### CONCEPTO TÉCNICO No. CT - 4573

Localidad	2. CHAPINERO
UPZ	99 Chapinero
Barrio	Bellavista
Dirección	Transversal 4 # 43 – 85
CHIP	AAA0088DOJZ
Información Catastral	MANZANA - 06 LOTE - 23
Fecha de Visita	22 de Diciembre de 2006
Área (Ha)	0.02
Solicitante	Curaduría Urbana No. 1
Población beneficiada	12 Familias – 48 personas
Tipo de Amenaza	Remoción en Masa

Considerando los aspectos observados y evaluados en este concepto técnico, así como las características del proyecto propuesto, se considera que para la construcción del Proyecto "Edificio Cataluña", localizado en la Avenida Transversal 4ª # 43 – 85, **NO SE REQUIERE** adelantar la FASE II del estudio detallado de amenaza y riesgo por remoción en masa, de acuerdo con lo establecido en la Resolución 227 de 2006; no obstante, esto no exime al constructor responsable del cumplimiento del resto de la normatividad vigente (Norma Sismo Resistente – Código de Construcción – Resolución de Legalización, etc.).

Figura No. 1. Localización del Predio ubicado en la Transversal 4 # 43 - 85, de acuerdo con el Plano Normativo de Amenaza por Remoción en Masa del P.O.T.

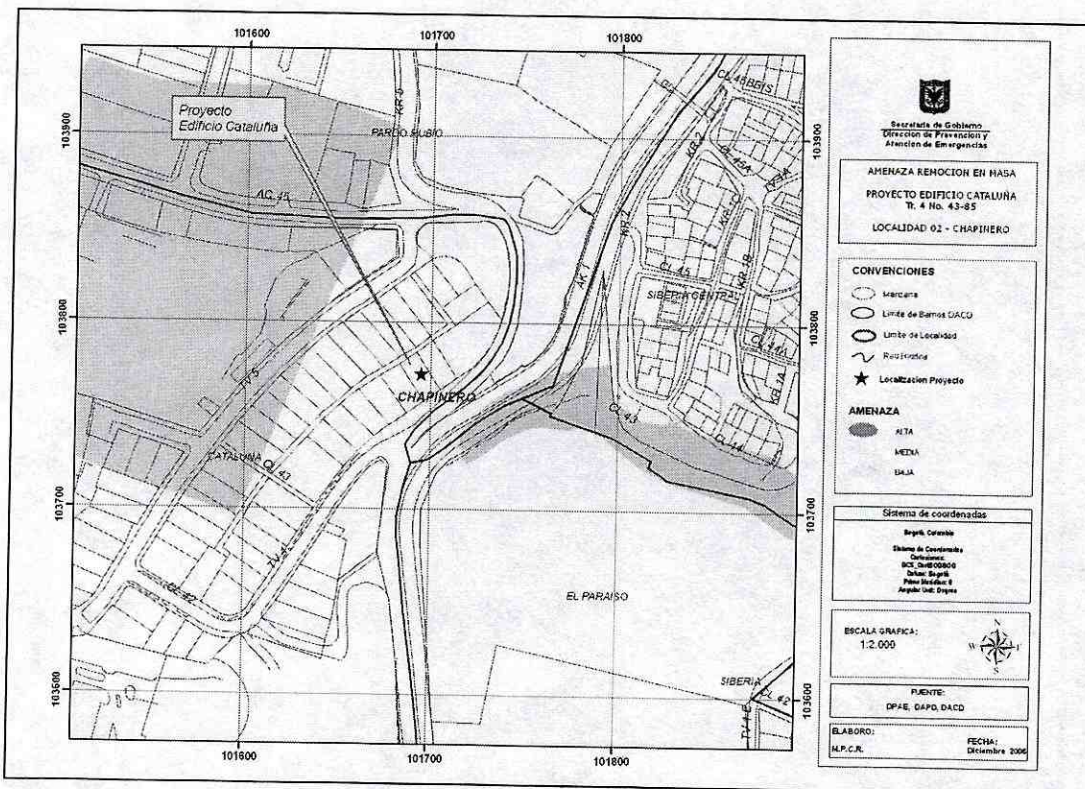
De acuerdo con el plano normativo No. 3 (Amenaza por remoción en masa) del Plan de Ordenamiento Territorial de Bogotá – POT (Decreto 190 de 2004, por el cual se compilan los decretos 619 de 2000 y 469 de 2003), el sector donde se localiza el predio de la Transversal 4 # 43 – 85, se encuentra en una zona de **AMENAZA MEDIA** por procesos de remoción en masa (Figura No.1).

Fotografía No. 1. Vista de perfil del predio de la Transversal 4 # 43 - 85, en donde se evidencia el incremento de la pendiente hacia la parte superior del predio, colindante con la Transversal 4ª.

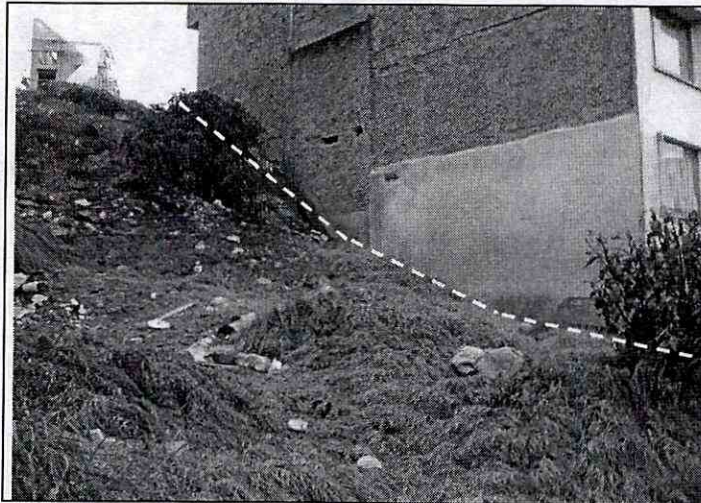
En general en el sector donde se ubica el predio a construir, se presentan zonas de pendiente media, con un valor de 15 grados, creciente hacia el costado oriental del predio, donde la pendiente alcanza aproximadamente los 40 grados (Fotografía No. 2).

Desde el punto de vista geológico la zona visitada se encuentra sobre niveles arcillosos de la Formación Bogotá, sobre los cuales se han dispuesto rellenos de tipo antrópico para la adecuación de la Transversal 4ª y la zona peatonal, así como rellenos de escombros y basuras que se han dispuesto indiscriminadamente y especialmente en el costado oriental, cercano a la Transversal 4ª (Fotografía No. 1).
